Saint-Denis, le 12 SEP 2017

Avis de l'Autorité Environnementale
demande de régularisation de l'hélistation préfectorale
du centre hospitalier universitaire (CHU) Félix-Guyon
commune de Saint-Denis

Localisation des trouées de l'hélistation

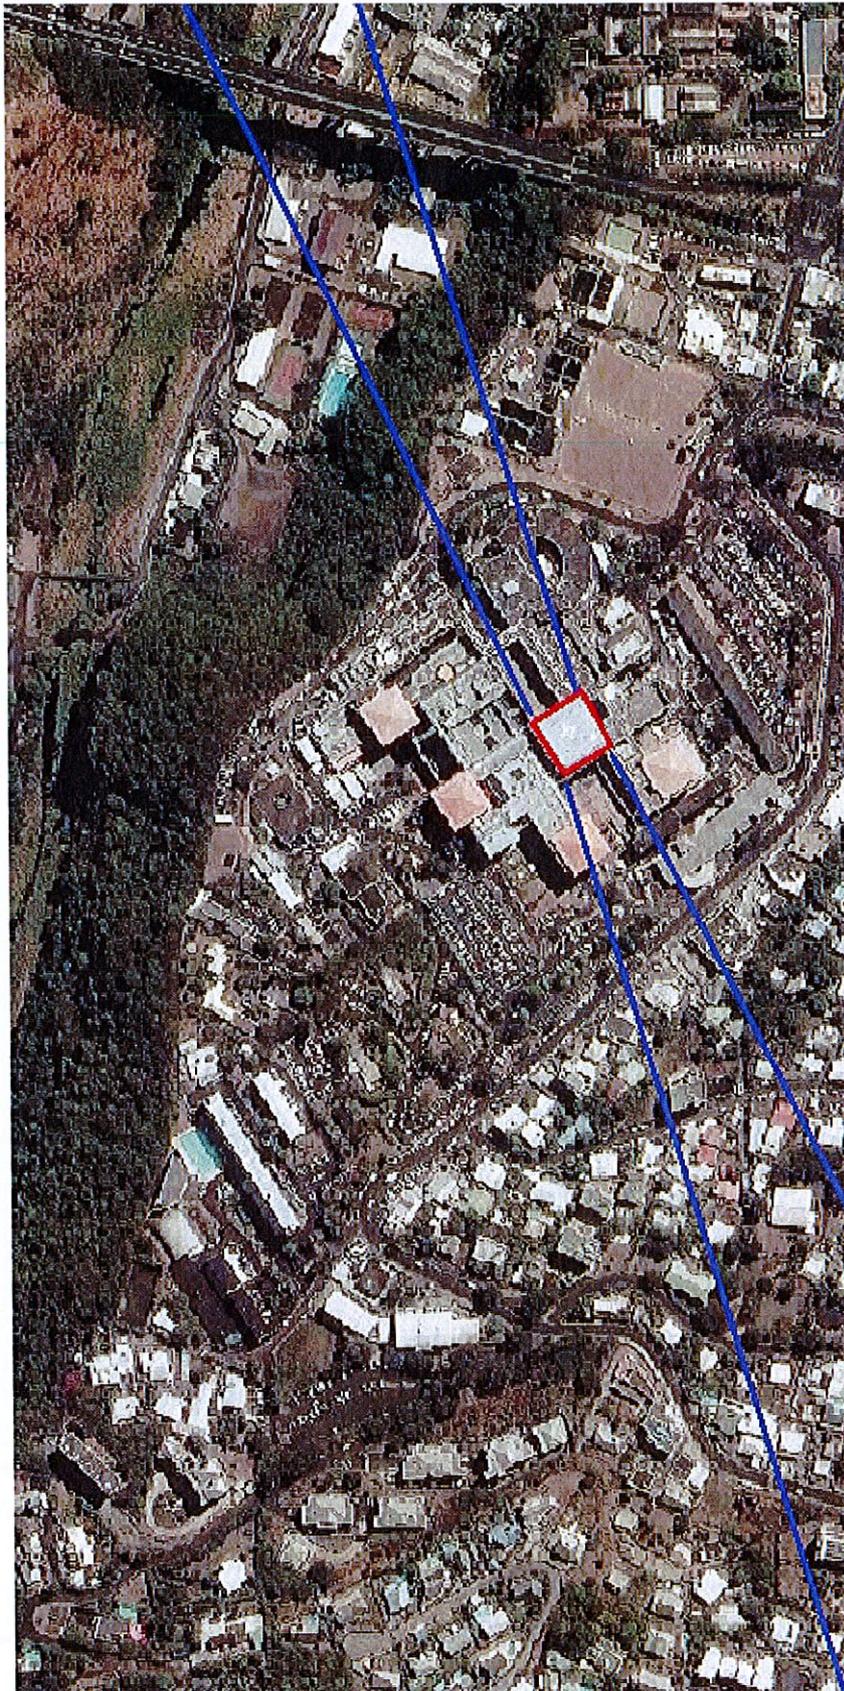
Cette hélistation possède deux trouées préférentielles pour les décollages et atterrissages. Son utilisation de nuit est autorisée. Les trouées sont orientées au nord et au sud directement après le décollage puis vers l'océan suite à un virage prononcé nord-est.

Les trouées de décollage et d'atterrissage surplombent des milieux urbains.

La situation du terrain de décollage ne présente aucun obstacle environnant sur l'axe de décollage depuis le FATO.
